SOLICITUD DE PROPUESTA (SdP)
SDP URU/18/002-943 “Plan de Aguas Pluviales Urbanas de la Ciudad de Rivera”

NOTA ACLARATORIA N°1 y ENMIENDA N°1

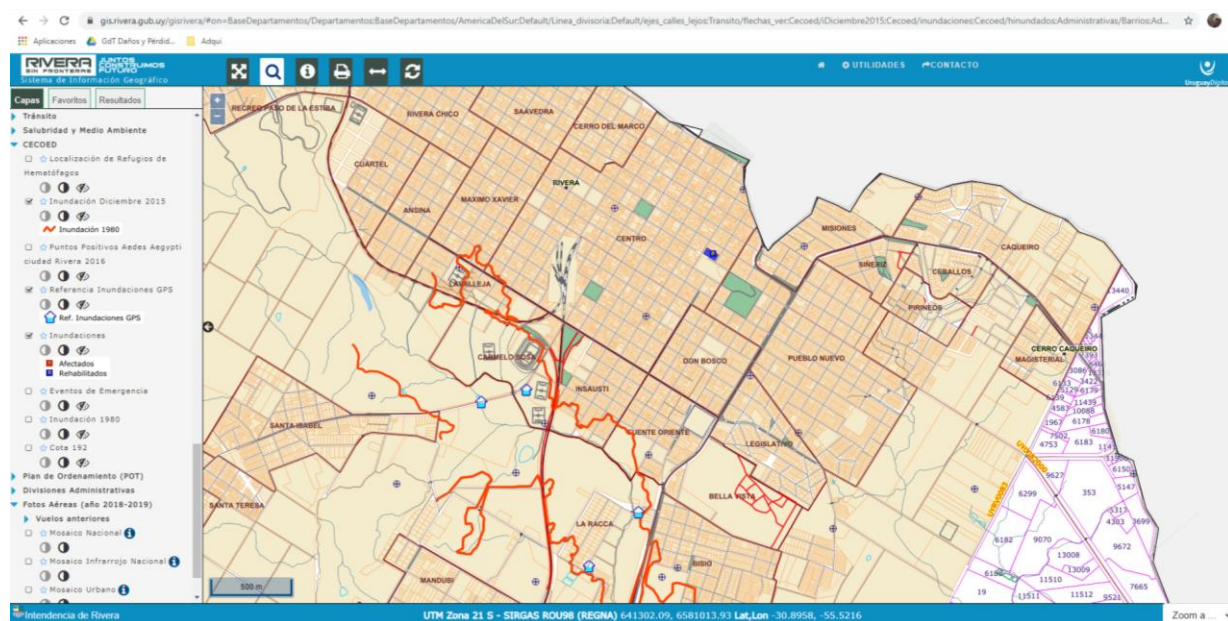
CONSULTA 63: ¿Existe información recabada en el evento del 2016, cuando se produjeron inundaciones importantes?

RESPUESTA 63: Si. Ver curva de inundación relevada por IDR y DINAGUA disponible en visualizador de la IDR (submenú CECOED).

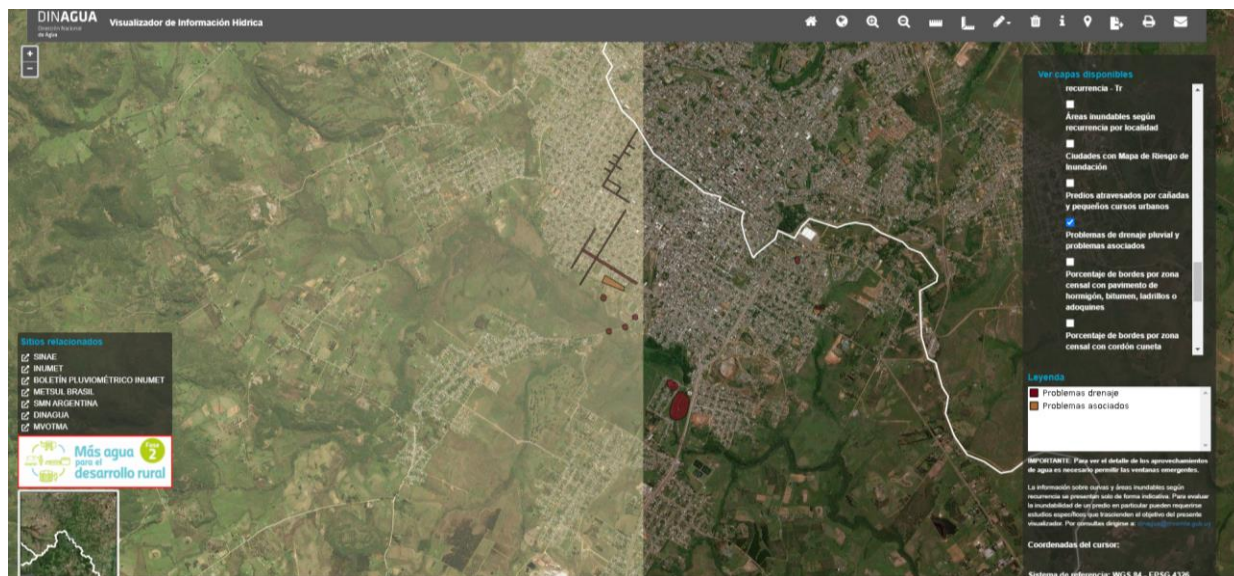
CONSULTA 69: ¿Existen planos que manejen los servicios públicos con información de los sectores que se inundan frecuentemente?

RESPUESTA 69: Se cuenta con un mapeo general de zonas afectadas frecuentemente por drenaje pluvial realizado por DINAGUA en conjunto con la IDR. La misma se encuentra disponible en <https://app.mvotma.gub.uy/geoportal/>
